## **Odziv Koalicije za trajnostno prometno politiko na načrte za Izvenivojski dostop na perone - Nadhod s postajno dvorano in Nadgradnja železniške infrastrukture na območju železniške postaje Ljubljana (PODHOD)**

**Ljubljana, 31. 8. 2022**

<b>Gradivo za odziv</b>	
1. Izvenivojski dostop na perone - Nadhod s postajno dvorano	Datum različice načrtov: februar 2022 in december 2022 Odziv: avgust 2022
2. Nadgradnja železniške infrastrukture na območju železniške postaje Ljubljana Rekonstrukcija postaje – fazi B in C; PODHOD	Datum različice načrta: julij 2022 Odziv: avgust 2022

### Shema C 3.4 Tloris peronov

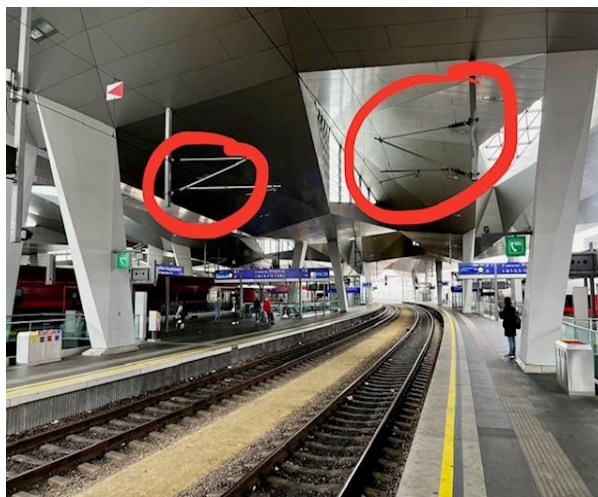
- Na shemi C 3.4. ni opredeljenih lokacij za informacijske panoje za potnike, niti vmeščenosti kartomatov in avtomatov za osvežitev. Manjka zaris klopi za potnike in čakalnice (v tujini dobra praksa, zasteklitev čakalnice manjših dimenzij). Potrebno je tudi zagotoviti informacije o tipih vagona (v tuji praksi zaris na peronu, informacija za vozno rednih prikazovalnikih o delu perona, kjer se bo ustavil vagon za kolesa). Potrebno je izdelati načrt lokacij (kot je pripravljeno na Shemi podhod C3.2.). Potrebno je oblikovati informacijske panoje, kjer je objavljen redni vozni red za prihode in odhode (različne barve plakatov za prihode in odhode, skladno za celotno državo) ter vzporedno digitalne prikazovalnike. Umestitev naj bo praktična za potnika, primer iz AT za informacijske table, ki so stoječe.

Peroni naj bodo brez ovir (komunikacijskih napeljav, infrastrukturnih ovir) na območju perona, infrastruktura naj bo umaknjena od tal.

Podporni elementi in drogovi za elektriko naj bodo vmeščeni v sredino peronov – primer mariborske postaje, kjer steber ovira prehodnost perona in dunajske železniške postaje, kjer je električna napeljava speljana pod stropom.

#### Shema C 8. 4. Sanitarije

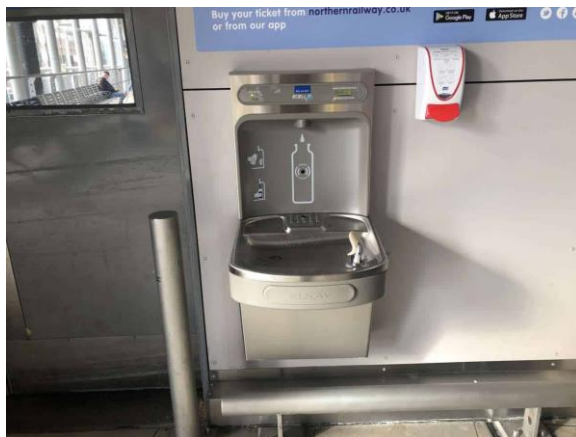
V javnih sanitarijah (niti podhod niti nadhod) ni predvidenega prostora za nego otroka (previjalnica) oz. stranišča primernih dimenzij za vstop z vozičkom. Potrebno je zagotoviti prostor za nego, ki naj bo dostopen obema spoloma in naj omogoča vstop z vozičkom.

Potrebno je vnesti javne pitnike za vodo na celotnem kompleksu – podhod, peroni, nadhod.

V sanitarijah za uslužbence SŽ ni predvidenega tuša - predlagamo, da se ga ustanovi ter tako omogoči boljše delovno okolje za zaposlene (prihod na delo s kolesom, preoblačenje v uniformo ipd.). Tuš naj se zagotovi tako v nadhodu kot podhodu.
